Sugestii pentru «Planul național integrat privind energia și clima (PNIEC) al Republicii Moldova pentru perioada 2025-2030»

Așa arată sistemul centralizat de încălzire SACET-ul din mun. Chișinău, „Termoelectrica” S.A.

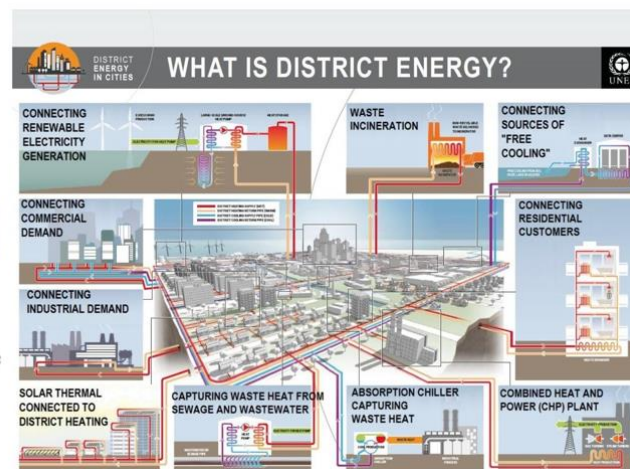
Întrebarea este: "Pentru ce "Termoelectrica" S.A. are nevoie de "Acord de împrumut nr. 9134-MD (al doilea Proiect de îmbunătățire a eficienței sistemului de alimentare centralizată cu energie termică) între Republica Moldova și Banca Internațională pentru Reconstrucție și Dezvoltare" **de € 92 mln.?**
